**VICTOR REINZ®**

0015 Information service technique**Sujet : Joints de culasse****Objet : 61-36225-00 / -10****Marque : Opel****Type : Agila, Astra, Combo, Corsa, Meriva, Tigra****Code moteur : Z 12 XE, Z 12 XEP, Z 14 XEL, Z 14 XEP****Epaisseur de réparation
ZKD 1,2 / 1,4 Opel Ecotec /
Twinport / Z 12 XE / P Z 14 XEL /
Z 14 XEP**

Joint de culasse avec Reinz n° 61-36225

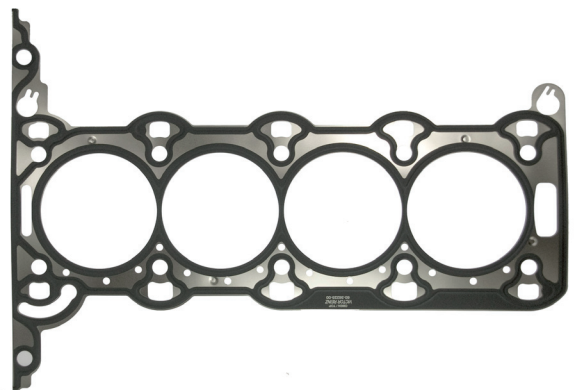
Avec la nouvelle épaisseur de réparation exclusive pour le joint de culasse 61-36225-00 = Opel 56 07 837, Dana propose une solution optimale pour assurer l'étanchéité des culasses et blocs-cylindres réusinés.

L'épaisseur de réparation dépasse l'original de 0,25 mm. Après un réusinage nécessaire des surfaces, cette épaisseur procure ainsi une excellente étanchéité jusqu'à cette cote.

Le numéro de commande de l'épaisseur de réparation est **61-36225-10**.

Attention : après le réusinage de la tête de culasse et du bloc-cylindres, la rugosité de surface doit se trouver dans une plage de tolérance comprise entre 7 µm et 20 µm. La valeur des ondulations ne doit pas dépasser 20 µm.
